Fra: Arne Smedsvig <arne@smedsvig-landskap.no>
Sendt: 5. august 2018 11:41
Til: Ragnhild Lien Olsen
Kopi: Marianne Aadland Sandvik; Heidi Hauen
Emne: SV: Vedr. søknad om rammeløyve gbnr. 24/24 m.fl

Fra: Marianne Aadland Sandvik <marianne.aadland.sandvik@meland.kommune.no>
Dato: tirsdag 10. juli 2018 12.21
Til: Ragnhild Lien Olsen <ragnhild@fortunen.no>
Emne: Vedr. søknad om rammeløyve gbnr. 24/24 m.fl

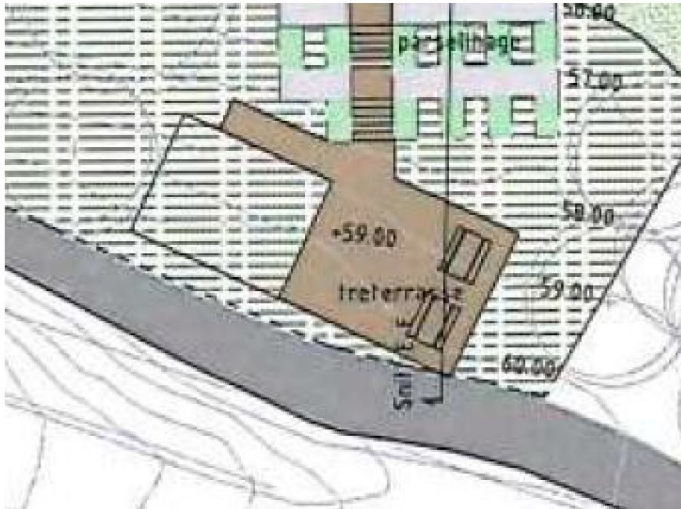
Nedanfor viste terrasse kjem nærare nabogrensa enn 4 meter. Er det ein markterrasse? Viss den skal plasserast over 50 cm over ferdig planert terreng er den avhengig av samtykke frå eigar av naboegedomen.

Ja det er en markterrasse – kan evt. justeres til 4m avstand nabogrense om nødvendig!
